Onderwerp
Beoordeling omgevingsaspecten Middelblok 187A Gouderak

Op 27 september 2022 heeft u ons gevraagd om het conceptbestemmingsplan Middelblok 187A Gouderak te beoordelen op aspecten uit de fysieke leefomgeving. Dit hebben wij gedaan. Onze adviezen leest u hieronder. Het conceptbestemmingsplan is van 19 september 2022 en opgesteld door Ordito.

Onderwerp Beoordeling van het ontwerpbestemmingsplan Middelblok 187a Gouderak

Verzenddatum	28 november 2022	Contactpersoon	Ruud Cové	Bijlage(n)	1
Zaakkenmerk	2022-011557	Telefoon	0882465752		
Ons kenmerk	D2022-11-003280	E-mail	info@vrhm.nl		
Uw kenmerk	-	Onderwerp	Ontwerpbestemmingsplan Middelblok 187a Gouderak		
Uw brief van	8 november 2022	Locatie	Middelblok 187a, 2831BN Gouderak

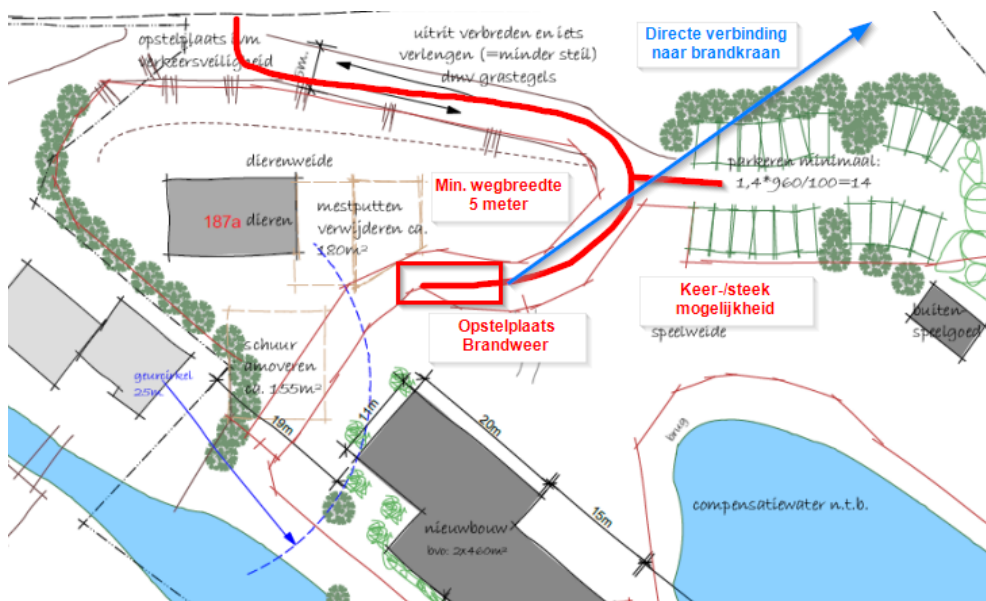
De ingang van het hoofdgebouw lijkt nu niet tot op 10 meter bereikbaar te zijn door een brandweervoertuig. Geadviseerd wordt om te voorzien in een opstelplaats tot op een afstand van 10 meter gemeten van de (brandweer)ingang, zodat voldaan wordt aan artikel 6.37 van het Bouwbesluit en daarmee een snelle inzet voor het beperken van schade en eventueel redden van personen mogelijk wordt gemaakt. Gezien de doodlopende weg van rond de 80 meter is het noodzakelijk dat de weg ten minste 5 meter breed wordt en dat de parkeerplaats als keer-/steekmogelijkheid gebruikt kan worden, zie ook onderstaande afbeelding. Wij verzoeken u de noodzakelijke bereikbaarheidsmaatregelen voor de brandweer te verwerken in het plan. Gezien de beperkte oppervlakte van het bouwwerk is de lichte overschrijding van 10 meter naar de brandweeringang acceptabel.
